## Reactie op het 'Detailontwerp Inrichting Rosandepolder'

(Detailontwerp Inrichting Rosande, RWS/DHV - februari 2002 Definitief)

Opgesteld door de Werkgroep Oosterbeekse Uiterwaard (WOU)

Verdacht gebied afwerpmunitie WOII (REAS-EURO)

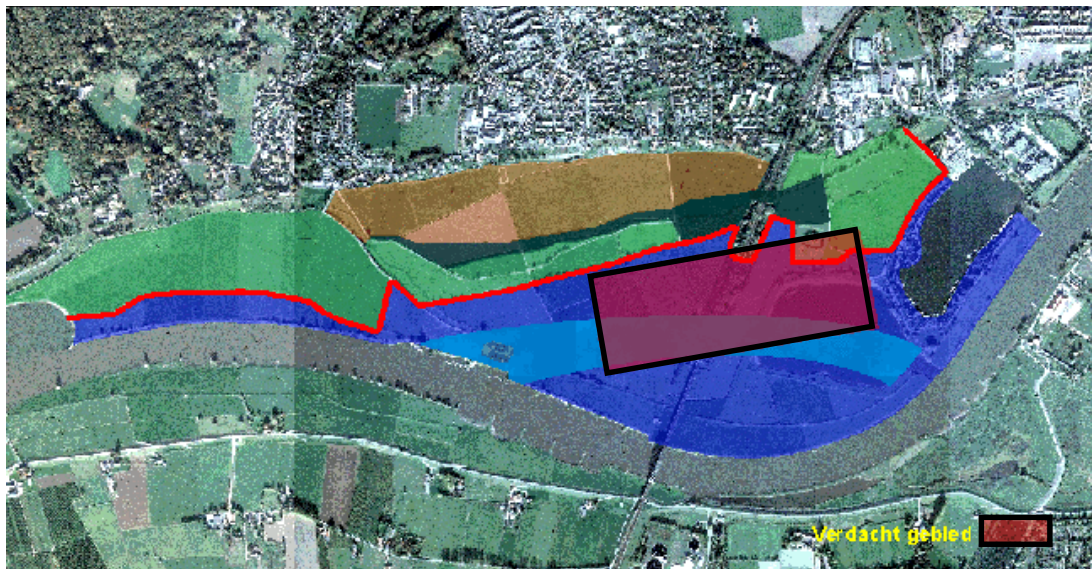
Ernstig moet worden gevreesd dat de uitvoering van dit uiterwaardenproject, evenals overigens al blijkt bij de uitvoering van de spoorbrug op dit moment, mede ten gevolge van explosieven niet vijftien maanden doch veel langer zal gaan duren met alle hinder van dien en een niet onbelangrijke misrekening in kosten. Het bij de spoordijk aangetroffen bomveld strekt zich aan weerszijden van dat gebied over honderden meters uit precies samenvallend met de te graven nevengeul. (inform. REAS-EURO).
